2.3 Aufenthaltsraum

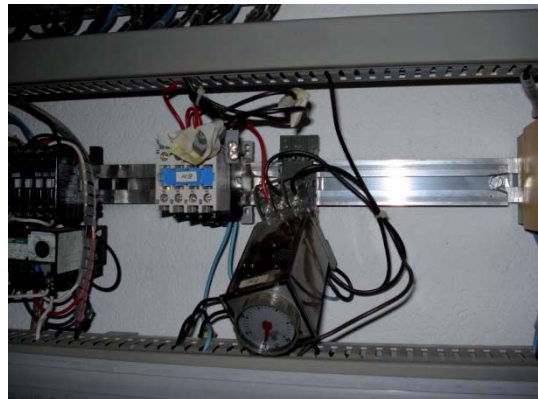
6. Die Steckdose Typ 15 neben dem Eingang weist messtechnisch keine Verbindung zum Schutzleiterpotential auf. Die Verbindung ist zu überprüfen, instand zu stellen oder neu zu erstellen.

Die Körper müssen nach für jedes System der Schutzart festgelegten Bedingungen an einen Schutzleiter angeschlossen werden. Gleichzeitig berührbare Körper müssen an demselben Erdungssystem angeschlossen werden. NIN 4.1.3.1§5

2.6 Zimmer 1

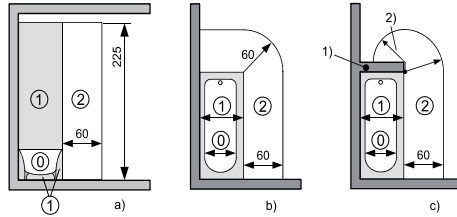
9. Die Schutzabdeckung ist unbedingt wieder anzubringen. Für diesen Bereich ist die Schutzart IPX4 gefordert.

Im Bereich 2 dürfen nur elektrische Energieverbraucher montiert werden, sofern diese mind. der Schutzart IP X4 entsprechen.

NIN 7.01.5.5
